Katselmus 1.6.2021

Maantien 8791 Järvikyläntie (Varpuvaara-Vaala) muuttaminen kaduksi välillä Vaara- kaarrontie-Vaalantie

Niskantien liittymä

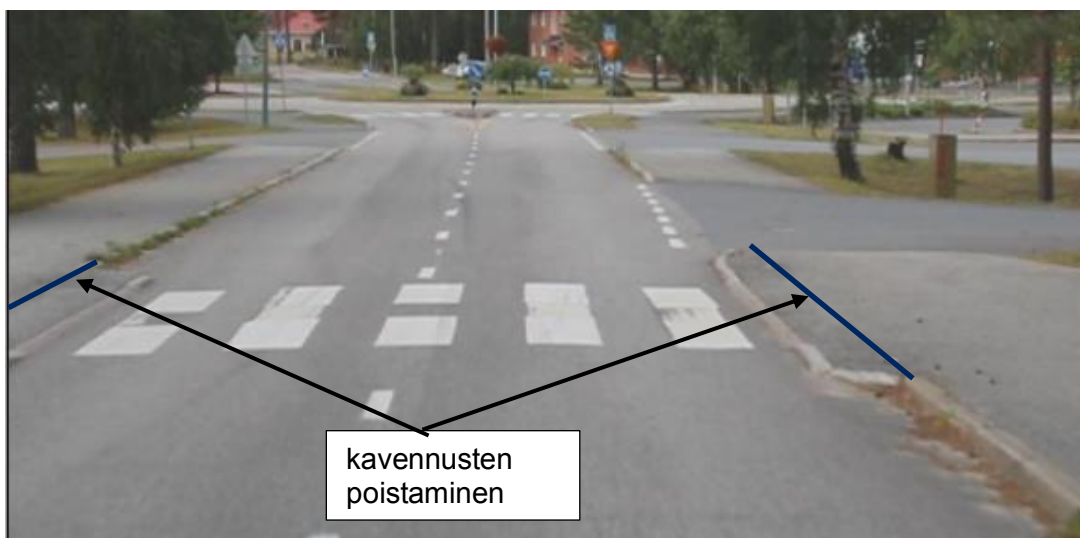
- korotetut suojatiet
 - Niskantien liittymän kohdalla ajoradan kavennusten poistaminen siten, että suojatien kohdilla uusi reunakivilinja on samalla kohtaa linjaosuuksien korotettujen kevyen liikenteen teiden reunakivilinjojen kanssa
 - suojateiden molemmin puolin olevien kiveysten poistaminen ja korvaaminen päällysteellä sekä korotettujen osuuksien uudelleen päällystäminen
- kavennus suojatiellä Järvikyläntie 1 ja 2 rakennusten kohdalla noin 70 metriä ennen kiertoliittymää
 - ajoradan kavennusten poistaminen siten, että suojatien kohdilla uusi reunakivilinja on samalla kohtaa linjaosuuksien korotettujen kevyen liikenteen teiden reunakivilinjojen kanssa
- yksittäisten rikkoontuneiden reunakivien uusiminen

Ajoradan kavennus suojatien kohdalla

Hallinnolliset muutokset

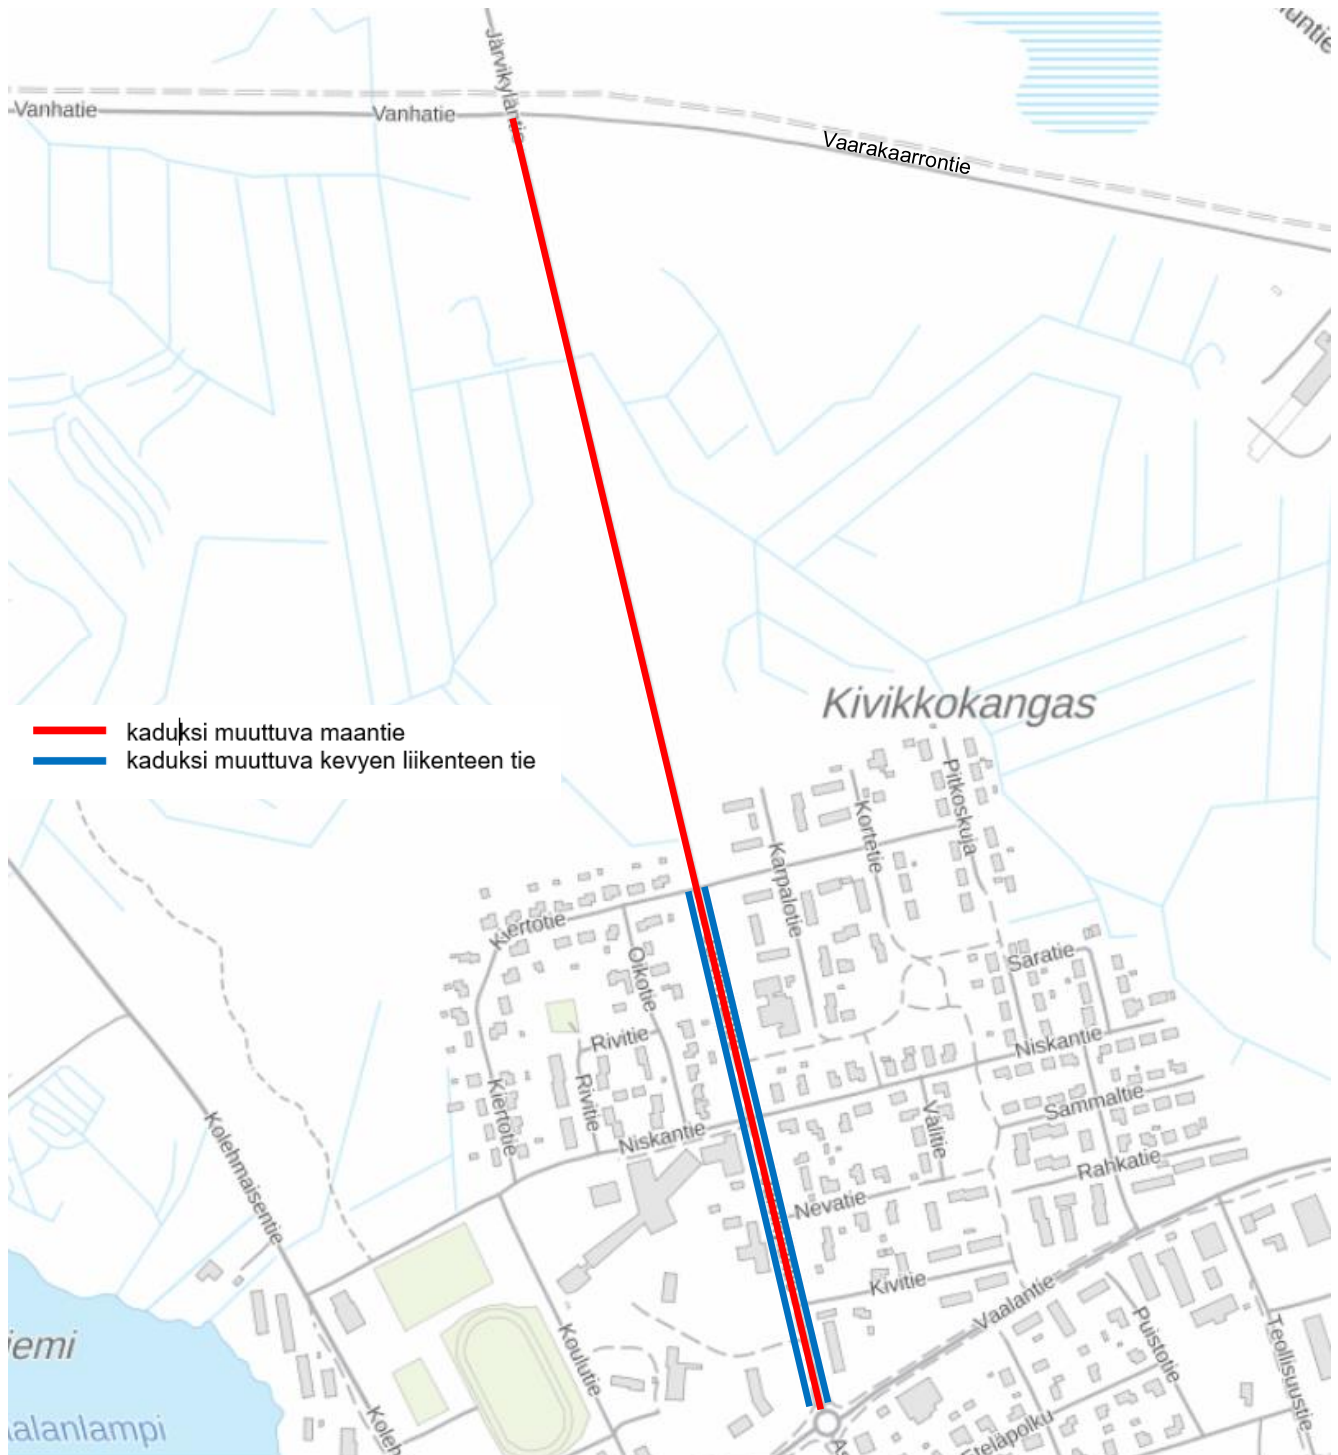
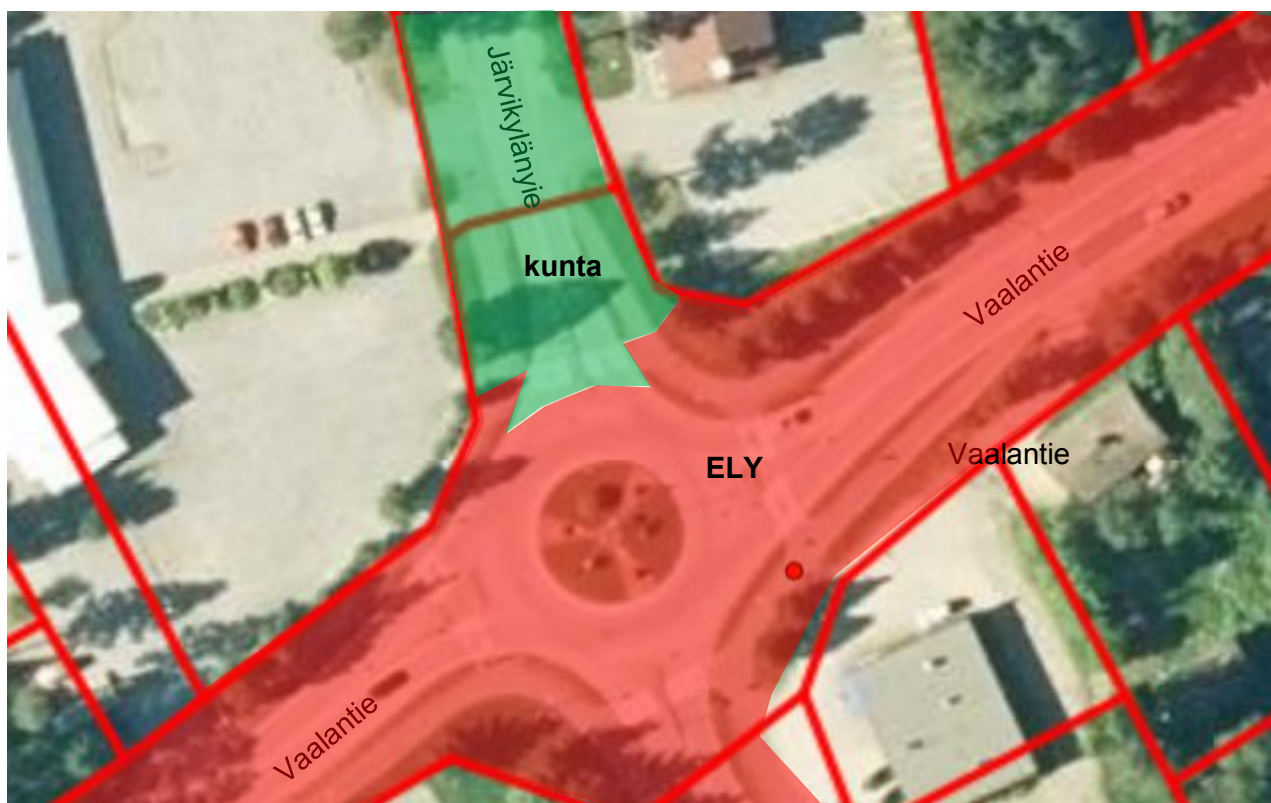
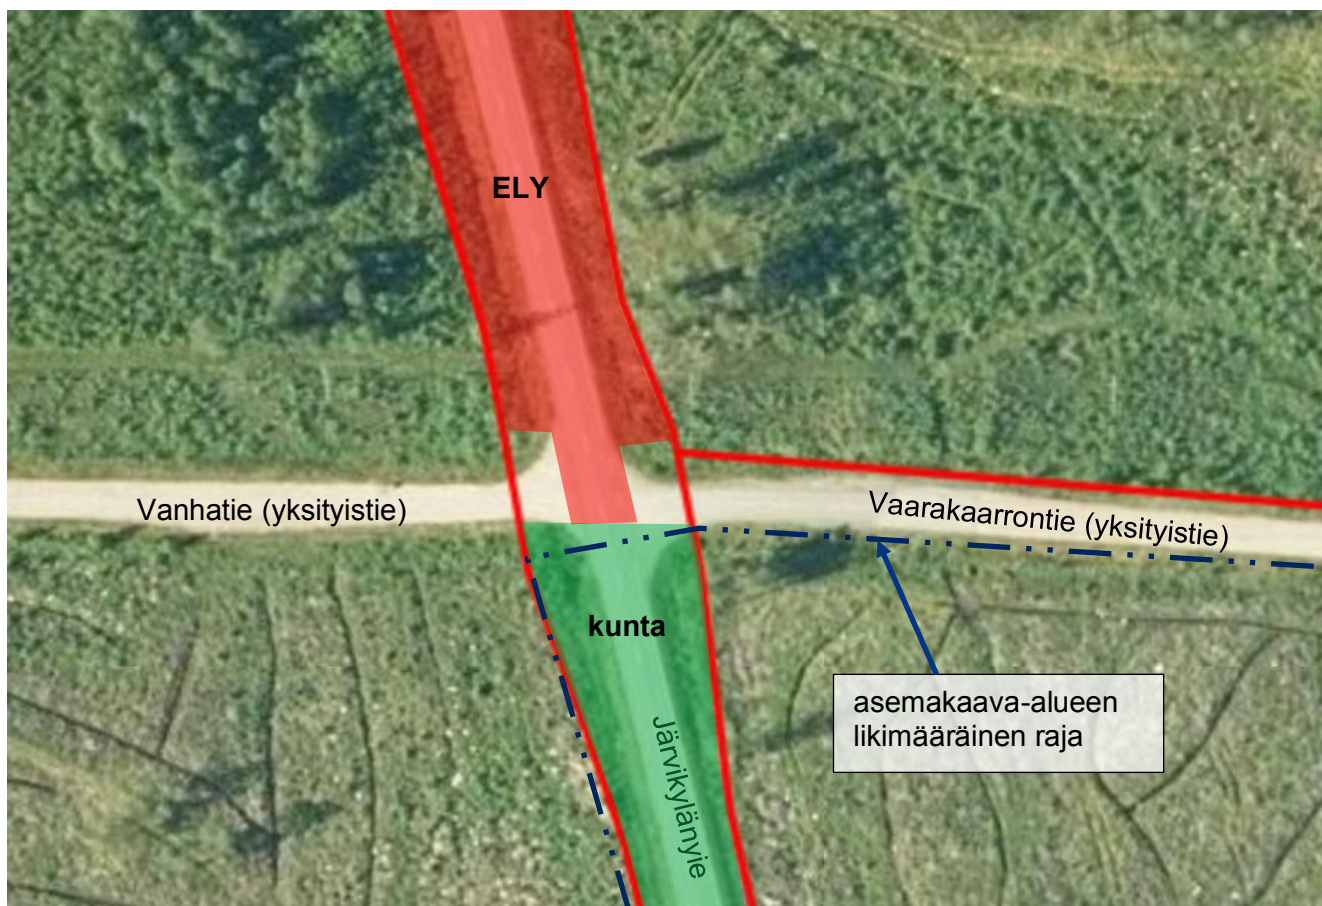
Järvikyläntie sekä siihen liittyvät korotetut kevyen liikenteen tiet muuttuvat kunnan tekemällä kadunpi-
topäätöksellä kaduiksi kyseisten teiden parantamistoimenpiteiden jälkeen.
